リサイクル燃料備蓄センター 使用済燃料貯蔵事業変更許可申請

新知見の反映について

令和 4 年 7 月 2 2 日
リサイクル燃料貯蔵株式会社

火山影響評価
(恵山火山地質図 (三浦ほか(2022)) 内容の反映)
(コメント1回答)

恵山火山地質図(三浦ほか(2022))の既許可評価への影響

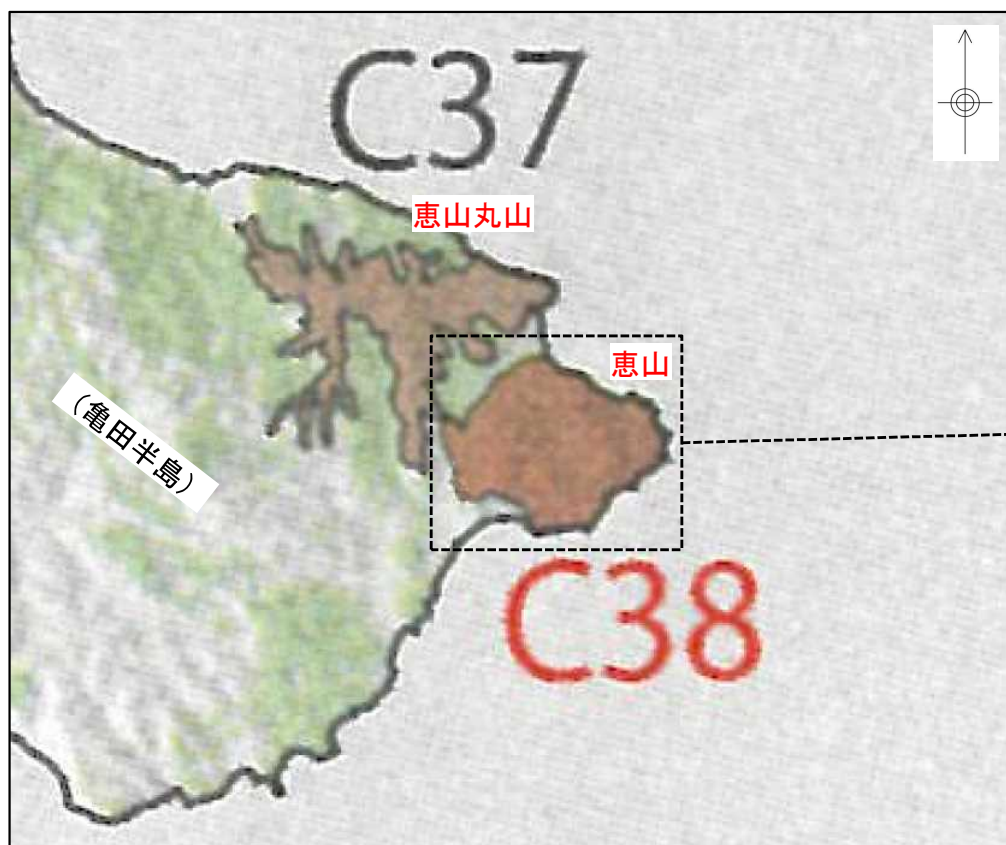
番号	項目	指摘日	コメント内容
1	火山	2022年 4月25日	令和4年3月25日に産業技術総合研究所地質調査総合センターより発行された恵山火山地質図の既許可評価への影響について説明すること。

- 恵山の活動履歴について、古い順に、後期更新世の活動を更新世活動期4から更新世活動期1、完新世の活動を完新世活動期とするとともに、主要噴出物ごとの年代、噴出量、噴出物の分布が示された。
- 約1万1千年前以降、現在までにかけて、比較的小さい噴火によると考えられる15層準の噴火堆積物を再定義。

- 既許可評価における恵山の活動年代に変更はなく、完新世に活動を行った火山であり、施設に影響を及ぼし得る火山であることに変更なし。
- 三浦ほか(2022)による恵山の全噴出物の分布は、日本の火山(第3版)(中野ほか編(2013))と大きな違いはなく、火砕物密度流が施設に影響を及ぼす可能性はないとした既許可評価に変更なし。
- 三浦ほか(2022)による恵山の全噴出量は、Miura et al.(2013)と大きな違いはなく、恵山における降下火砕物を伴う主要な火砕堆積物のうち既往最大は、既許可評価と同様にEsHD1であり、既許可評価において検討対象として選定した降下火砕物に変更なし。

三浦ほか(2022)による恵山火山地質図

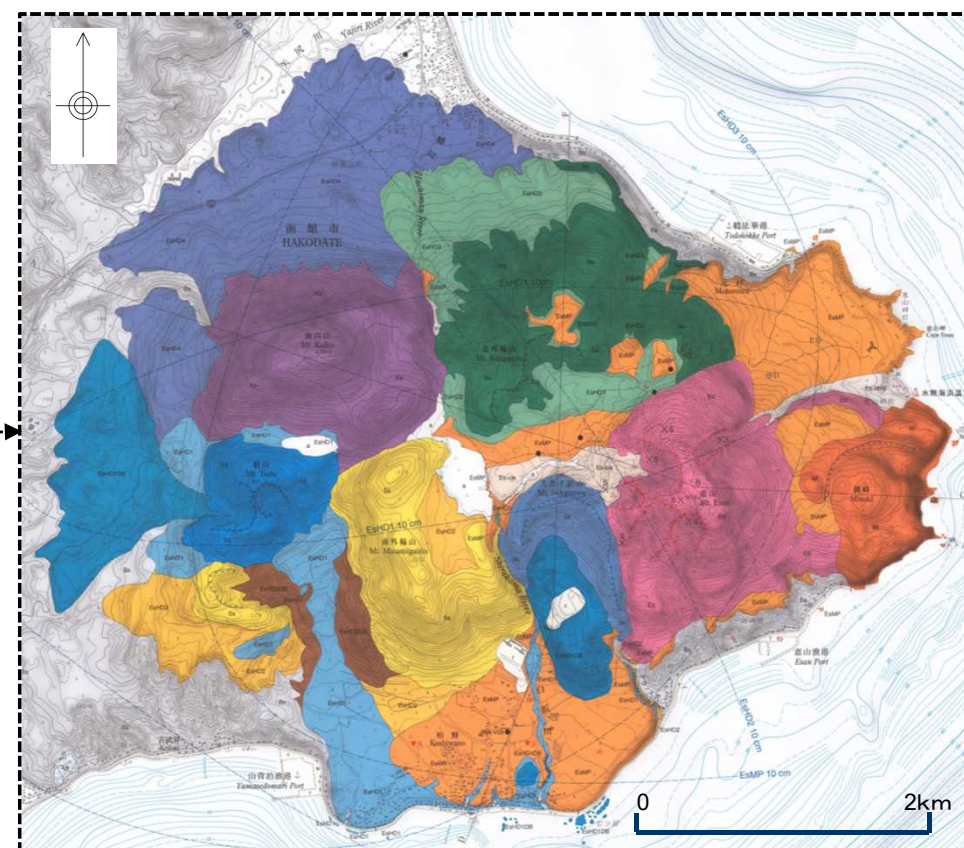
➤三浦ほか(2022)による全噴出物の分布は、中野ほか編(2013)と大きな違いはなし。
